委員からの指摘事項等を踏まえた論点及び 県民意見を踏まえた論点への説明

2020年10月21日

日本原子力発電株式会社

【論点No.204】

ひび割れの形態例

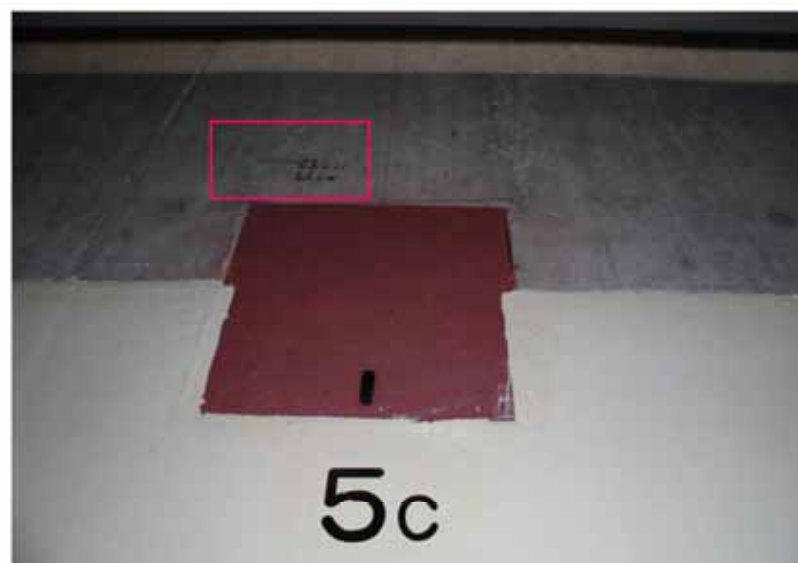
コンクリート表面に特徴的なひび割れは発生していない
⇒ひび割れの形態としては表層ひび割れと判断(経過観察)

これらの点検結果より、構造部材の剥離・剥落は発生しておらず、鉄筋の発錆や露出がないこと、表層ひび割れはあるものの、貫通ひび割れが確認されていないことから、建屋の剛性低下、支持機能や遮蔽機能等への影響はないと判断している。

水平方向加速度応答スペクトルの比較

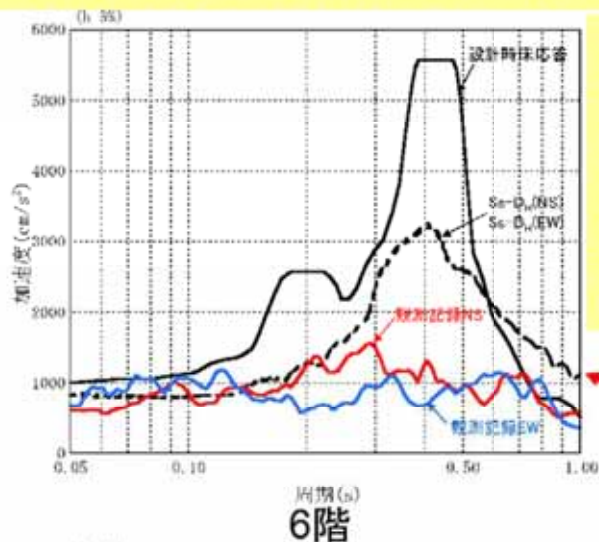
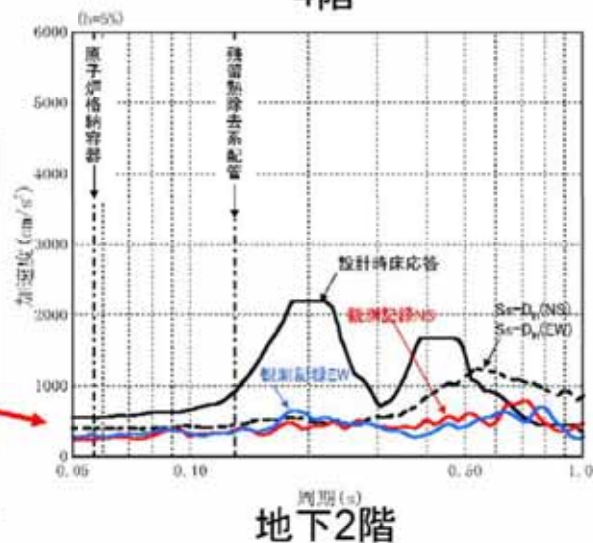
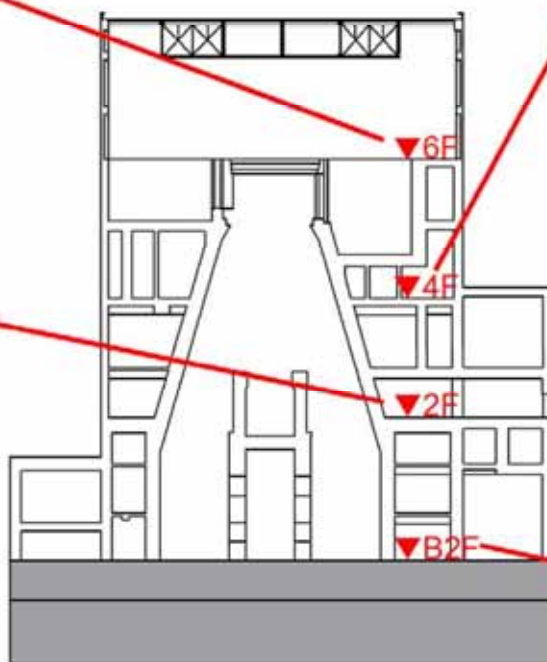
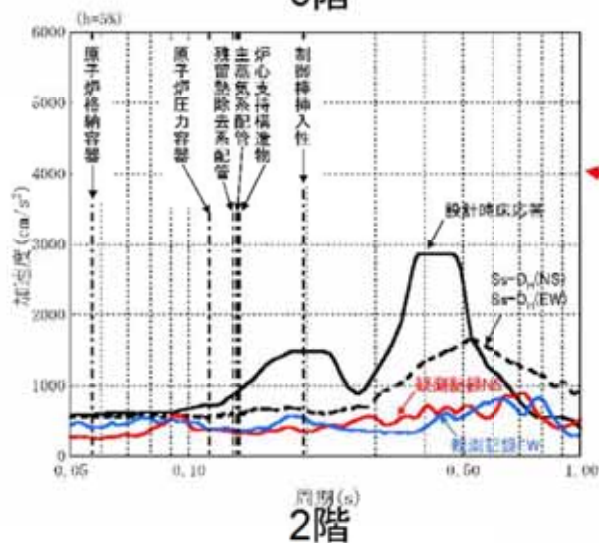
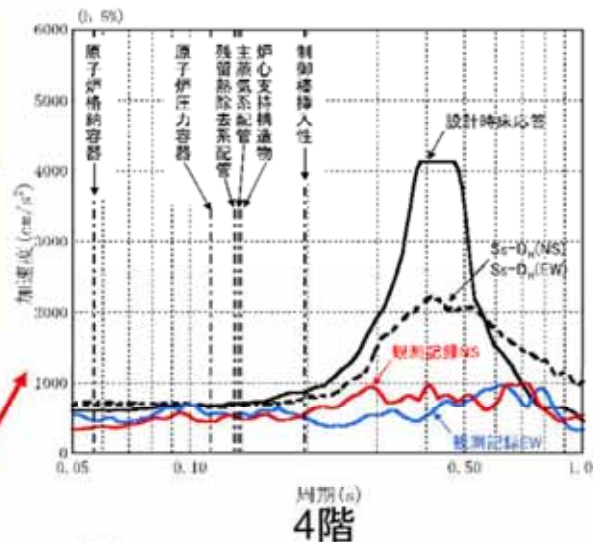
一部の周期帯(約0.65秒~約0.9秒)で工認設計波による床応答スペクトルを上回っているが、耐震設計上重要な機器・配管系のうち主要な設備の固有周期では、地震観測記録が工認設計波による床応答スペクトル以下であることを確認した。

鉛直方向加速度応答スペクトルの比較

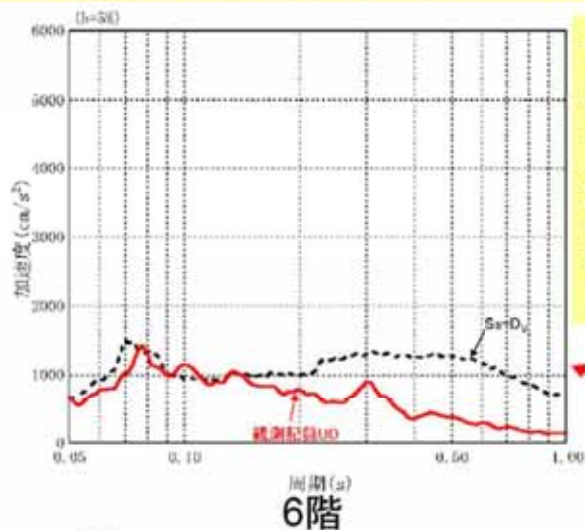
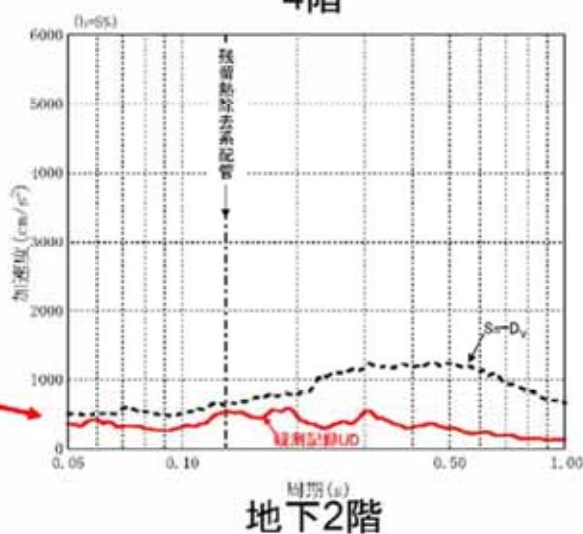
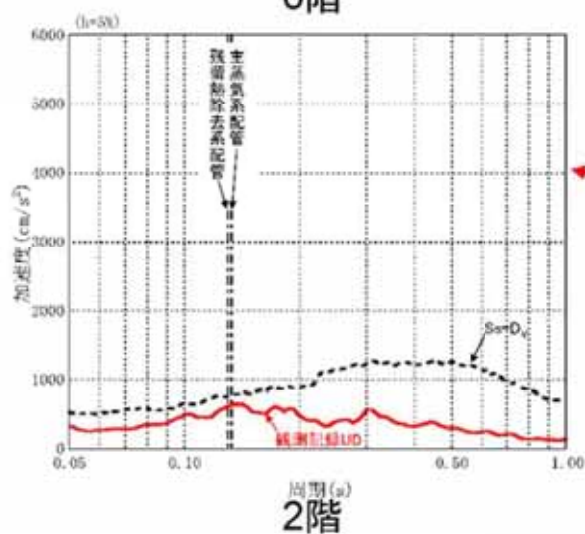
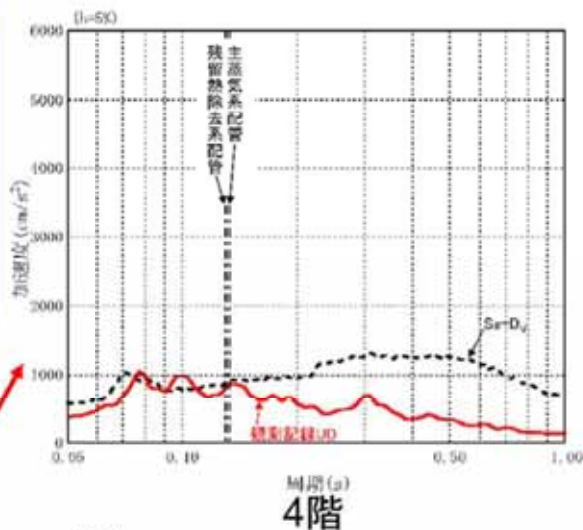
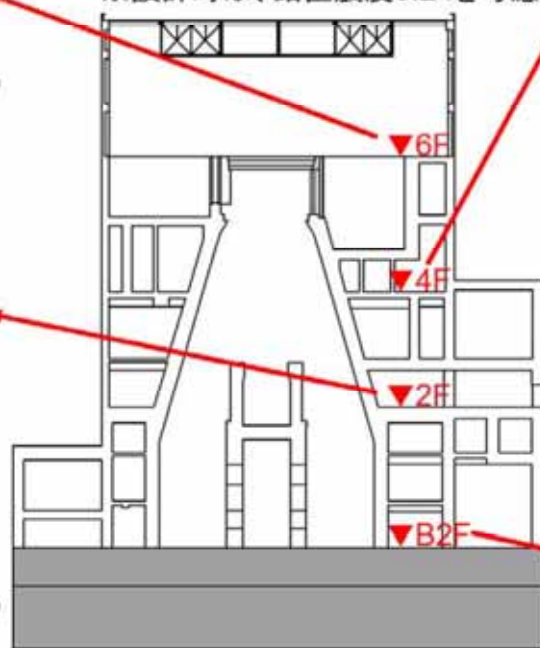
一部の周期帯(0.08秒及び0.1秒付近)でSs-Dv入力による床応答スペクトルを上回っているが、耐震設計上重要な機器・配管系のうち主要な設備の固有周期では、地震観測記録がSs-Dv入力による床応答スペクトル以下であることを確認した。

【津波到達時の海水ポンプ室の浸水状況】

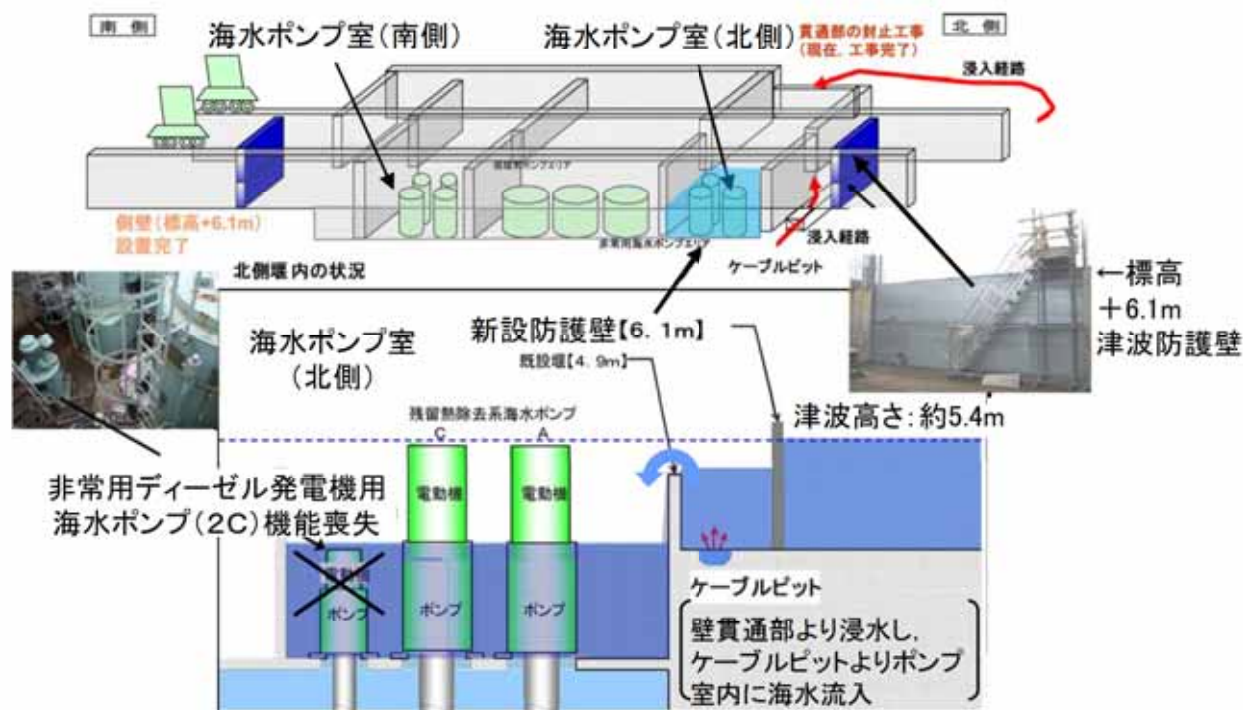
- ・非常用ディーゼル発電機の冷却等に用いる海水ポンプ等は、南北2カ所に分離して設けた海水ポンプ室内に設置
各海水ポンプ室に対して、**当時の新知見に基づく津波評価***（津波到達高さ予測標高+5.7m）**①**
を踏まえ側壁の嵩上げ工事を実施し、**標高+6.1mの高さの津波防護壁を設置済み②**
- ・海水ポンプ室への**津波到達高さは標高+5.4m③**に止まり、**標高+6.1mの津波防護壁により頂部からの越流を防止**
- ・この際に、北側の海水ポンプ室は電気ケーブルの壁貫通部の止水処置工事が終了しておらず、
壁貫通部からの浸水で非常用ディーゼル発電機用海水ポンプ(2C)の電動機が冠水し機能喪失、運転停止
- ・一方、南側の海水ポンプ室は工事がすべて終了しており、**浸水は生じず海水ポンプの機能を維持**

非常用ディーゼル発電機海水ポンプ・電動機(2C)は絶縁低下があり、排水後に洗浄乾燥を実施

ガンマ線遮蔽壁、一次遮蔽壁等の概要

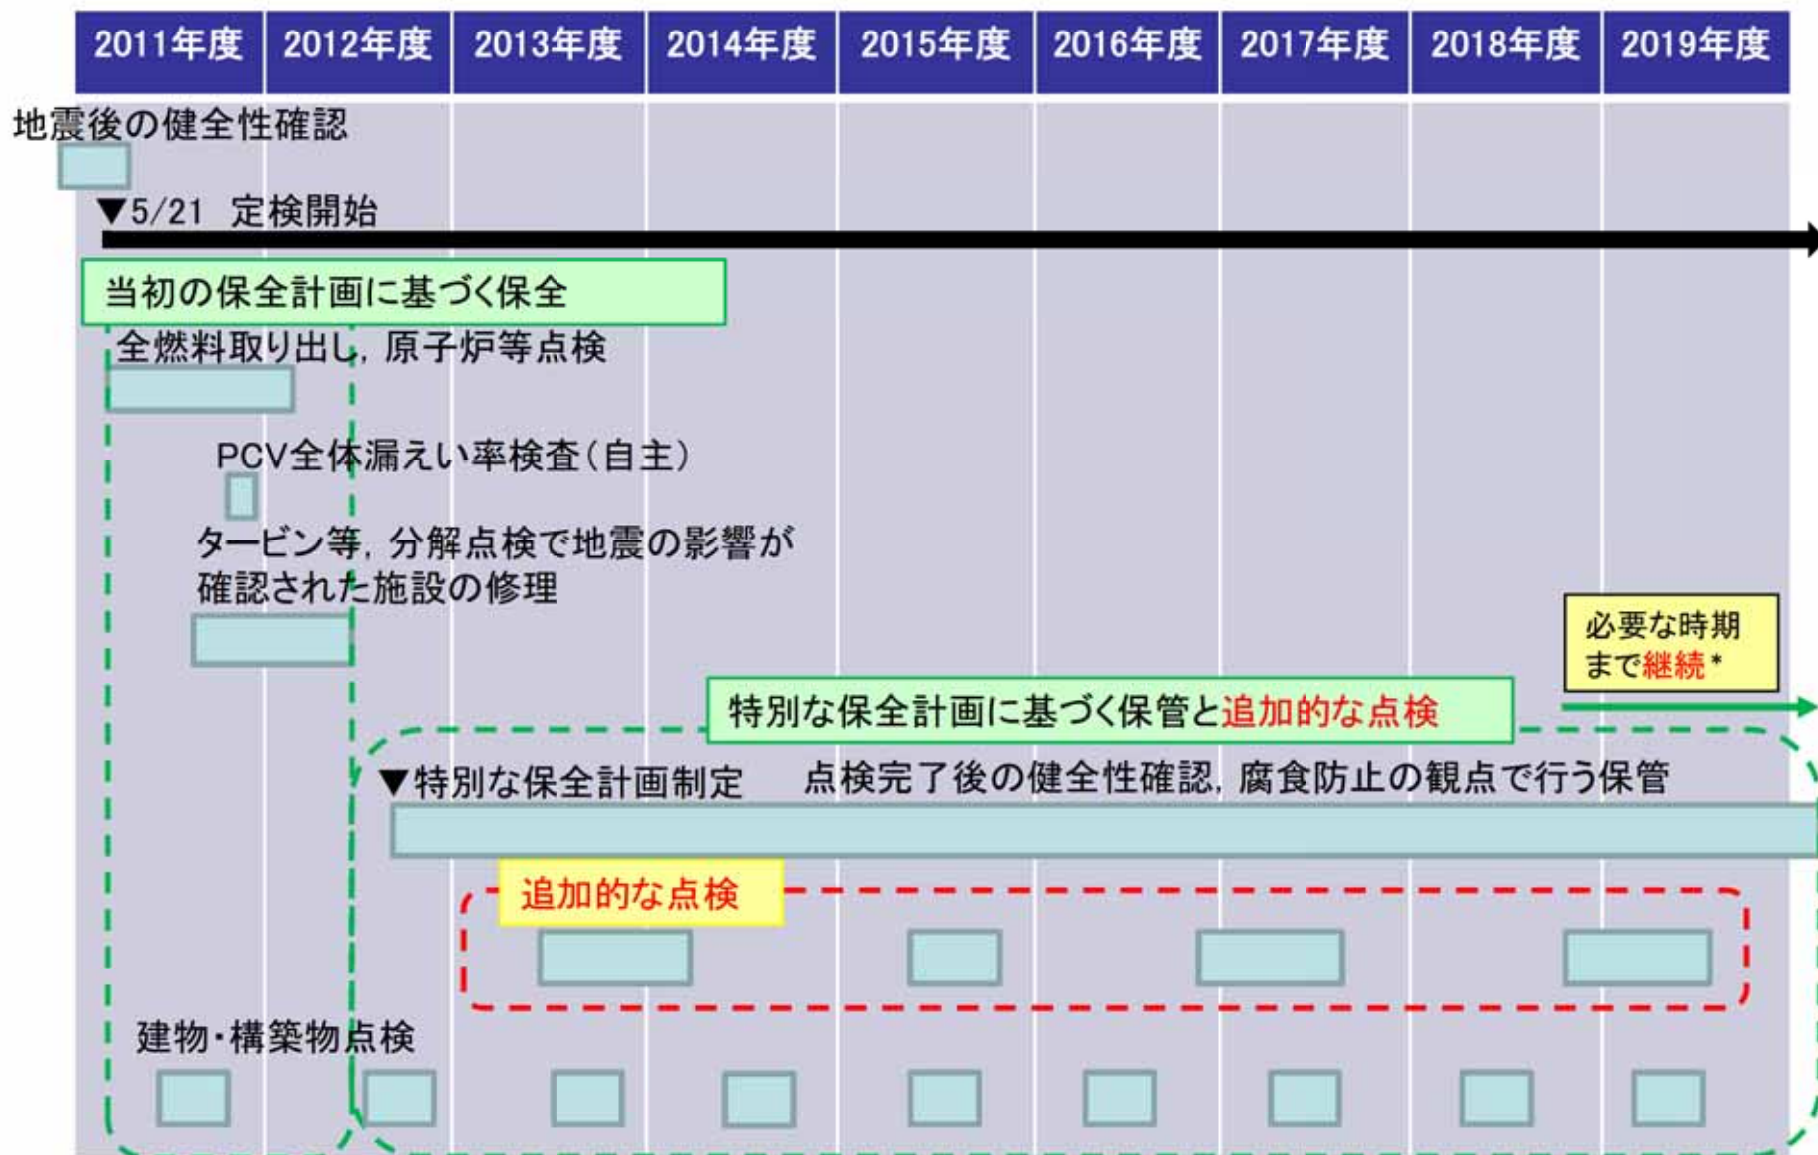
温度上昇により、コンクリートの強度及び遮蔽能力低下が考えられるため、原子炉格納容器頂部の最高温度である約144℃にて評価した結果、設計値を満足しており、温度制限値を超える期間は短時間であることから、健全性評価にて得られた結果に影響を与えるものではないと判断

特別点検の結果から、加熱冷却後における圧縮強度の提案式*1(200℃の加熱冷却後の圧縮強度残存比:0.93)を用いて評価した結果、設計値を満足

コンクリートの結晶水が解放され始めるとしている190℃まで到達しておらず*4、建設記録から密度が小さいと想定される部位から採取したコアサンプルを促進乾燥させた特別点検の結果は設計値を満足

写真③
主油冷却器 (B) 伝熱管(1本) 漏えい孔

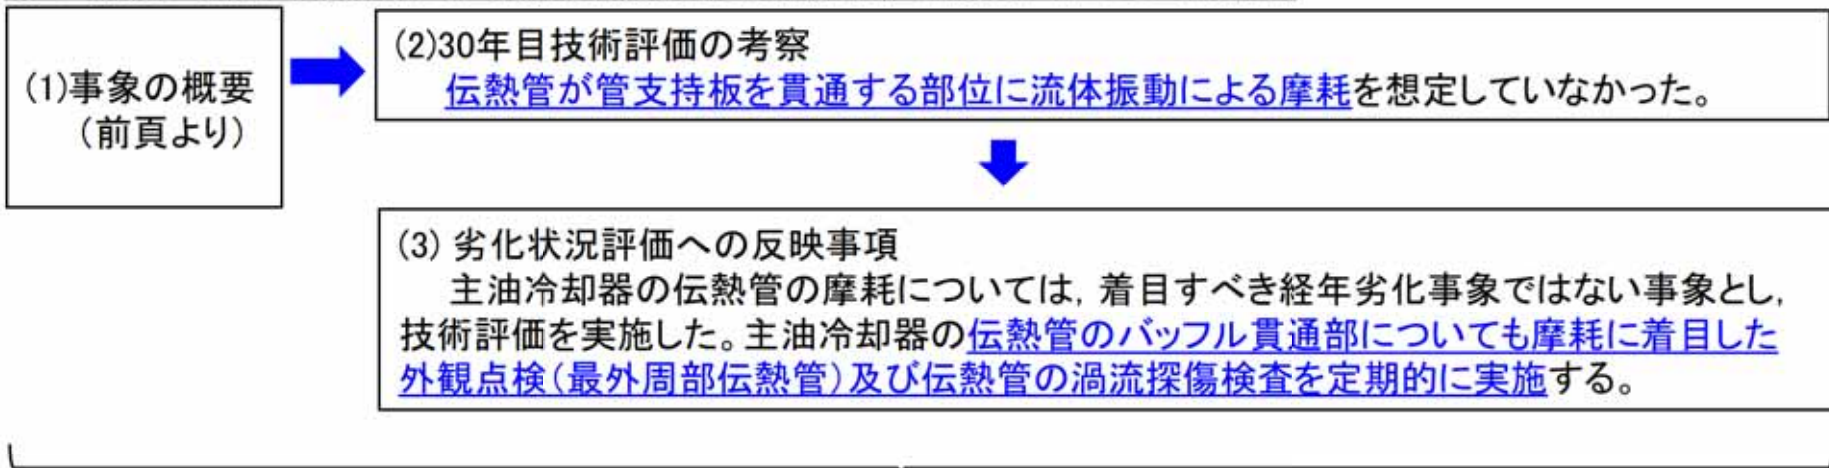
主油冷却器の**伝熱管から漏えい**を生じた原因は、**潤滑油が伝熱管のU字部分に流れ込む構造**のために、**潤滑油の流動によってU字管に僅かな振動が発生**、**長期間の使用によって摩耗・減肉が進行して、最終的に貫通孔が生じたもの**と考えられる。

主油冷却器 (B) 点検結果

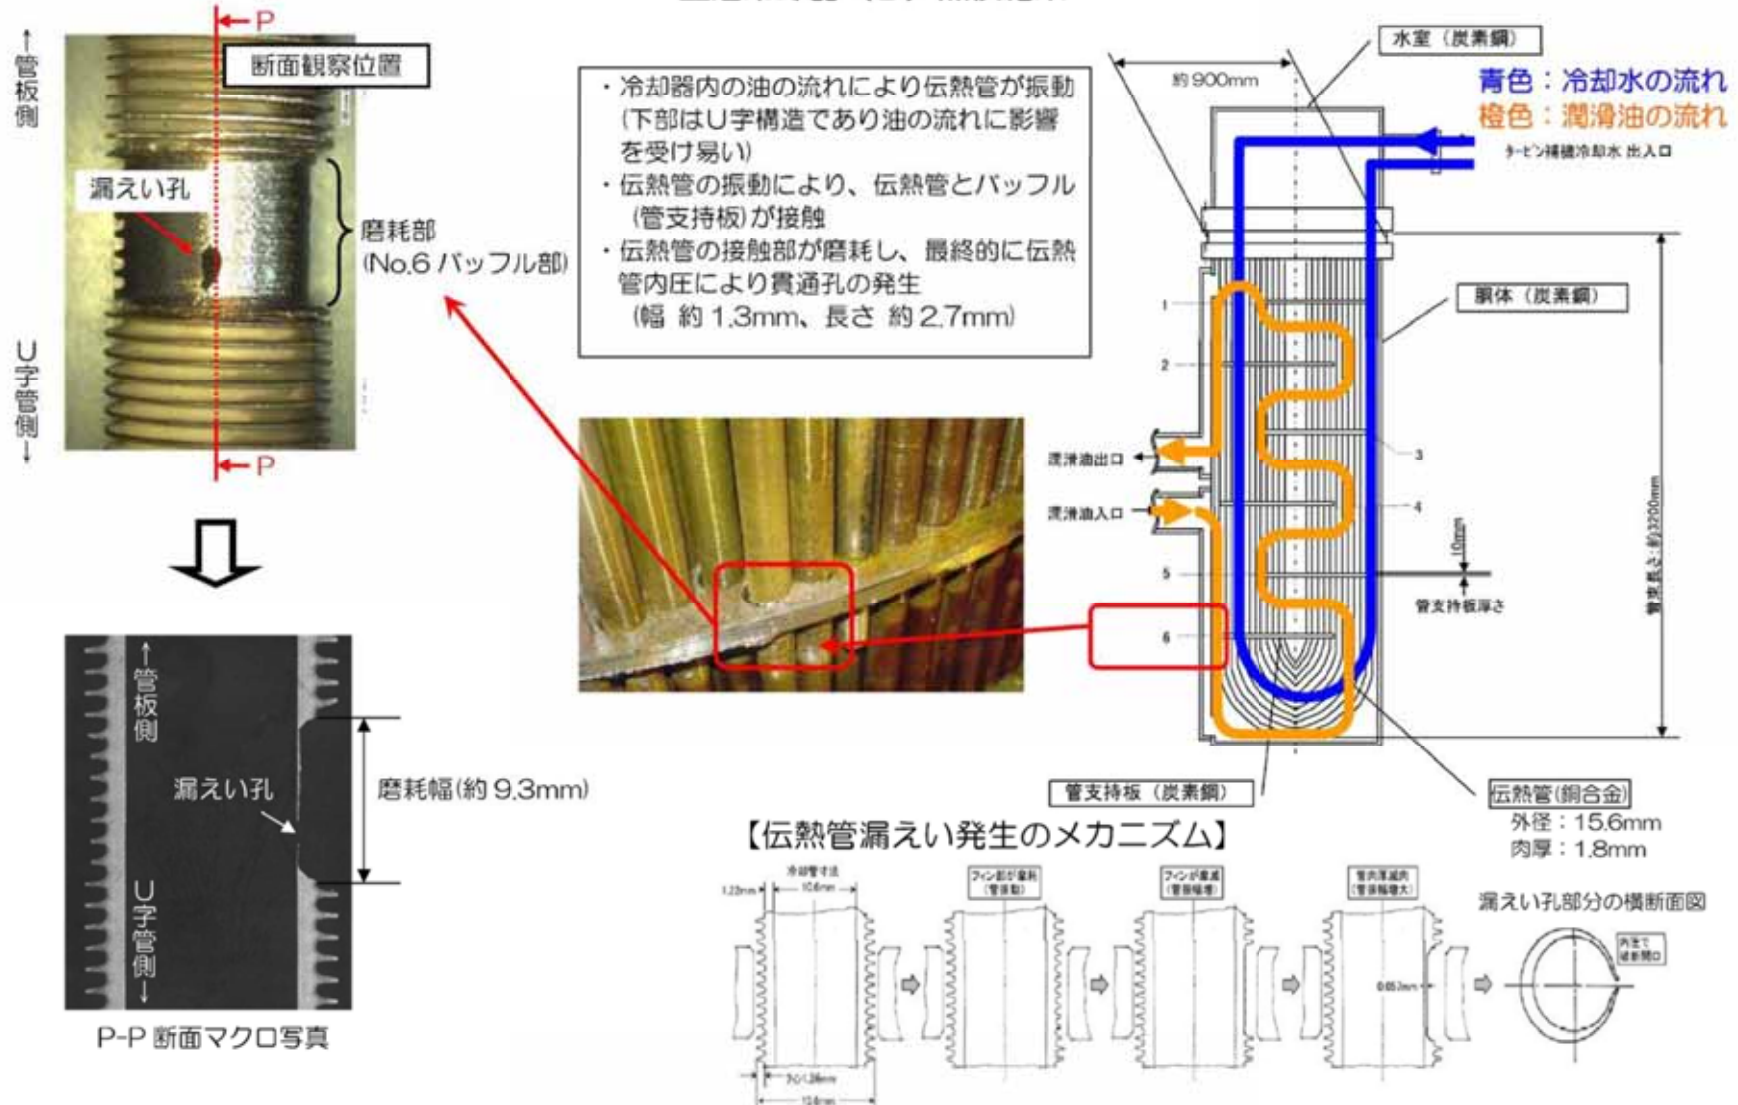
伝熱管は管支持板により適切なスパンで支持することで振動を抑制しているが、内部流体の流れによりわずかな伝熱管の振動が発生し、伝熱管と管支持板が接触することにより、伝熱管拘束点において伝熱管外表面に摩耗が発生する可能性がある。

さらに、伝熱管拘束点において伝熱管外面から疲労割れが発生する可能性がある。

対策として、当該伝熱管に施栓を実施するとともに、分解点検時に管支持板貫通部における伝熱管の摩耗に着目した目視点検に加え、伝熱管の渦流探傷検査を実施しており、必要に応じて補修又は取替を行うことにより、機能を維持することとしている。

④ 蒸気乾燥器に確認されたひび割れについて

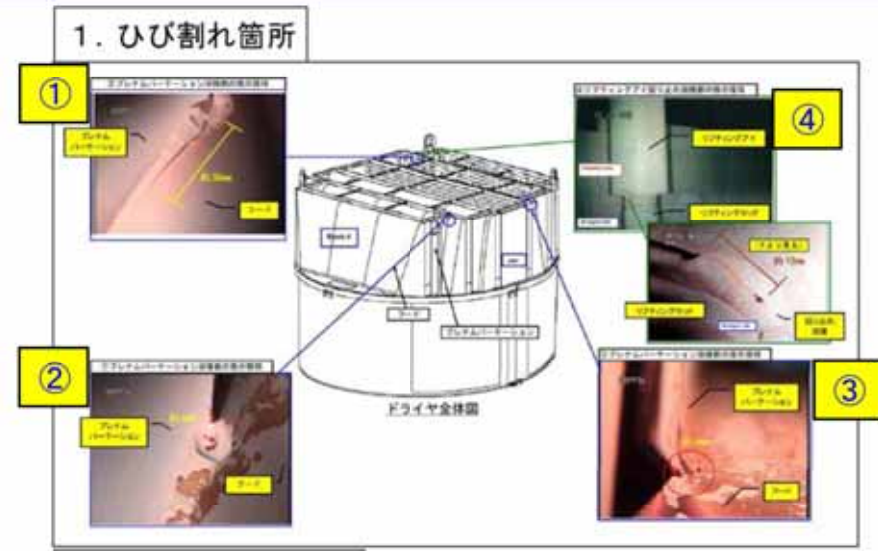
蒸気乾燥器の外観点検において、プレナムパーテーションとフードの溶接部に3箇所(右図①②③)、リフティングアイ(右図④)の回り止め溶接部に1箇所のひび割れが確認された。ひび割れは、ひび割れの形状や応力集中しやすさから流動振動等による疲労割れである可能性が高い。調査結果、国内外の損傷事例から粒界型応力腐食割れを想定。

プレナムパーテーション溶接部(3箇所)及びリフティングアイ廻り止め溶接部(1箇所)に高サイクル疲労割れ若しくは粒界型応力腐食割れと推定されるひびを確認、補修溶接等を実施し、発生応力の低減を図っている。

また、維持規格等に基づき計画的に水中テレビカメラによる点検を実施することとしており、これまで上記以外の有意な欠陥は認められていない。

【シュラウドサポート構造図】

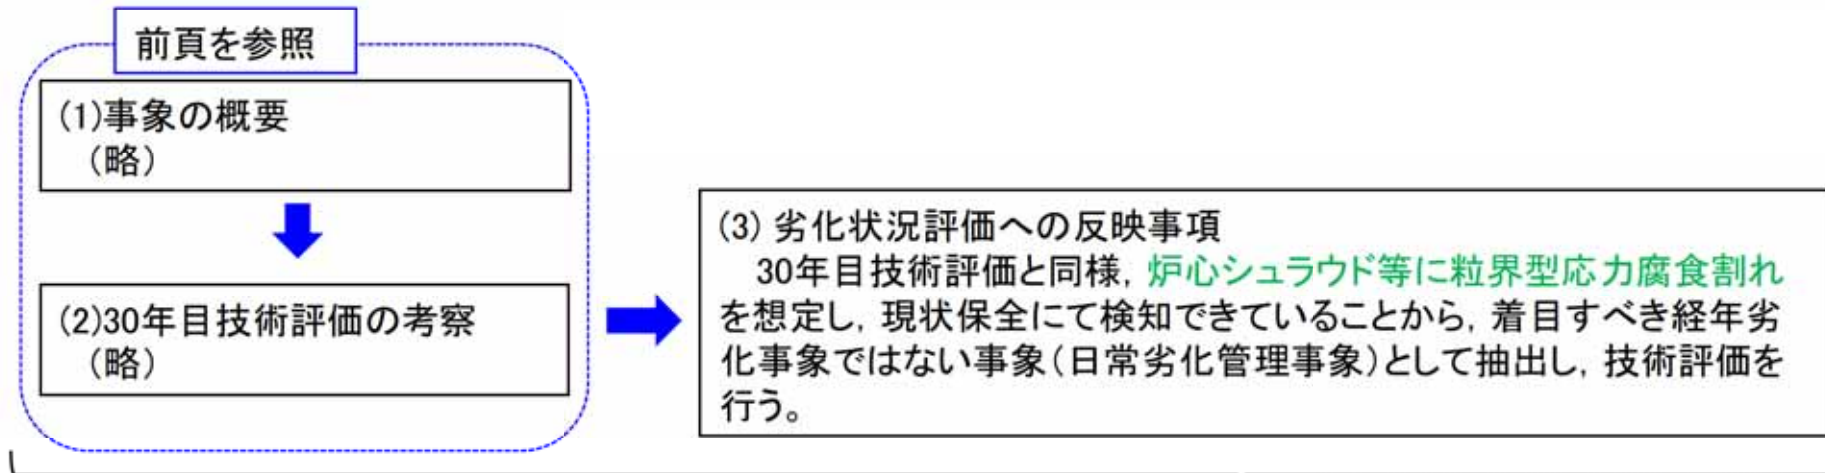
第24回定期検査中の炉内構造物検査(定期事業者検査)において、シュラウドサポート溶接継手に合計40箇所の欠陥指示を確認した。

炉心シュラウドーシュラウドサポートの周方向溶接部(H7)及びシュラウドサポートのシリンダ縦溶接部(V8)については、高温純水中の高ニッケル合金であり、**粒界型応力腐食割れと思われるひび割れ**が確認されているが、維持規格等を用いて評価し運転開始後60年時点で**技術基準に適合**しており、今後も**ひび割れに対する継続検査として、計画的に目視点検を実施**することとしている。
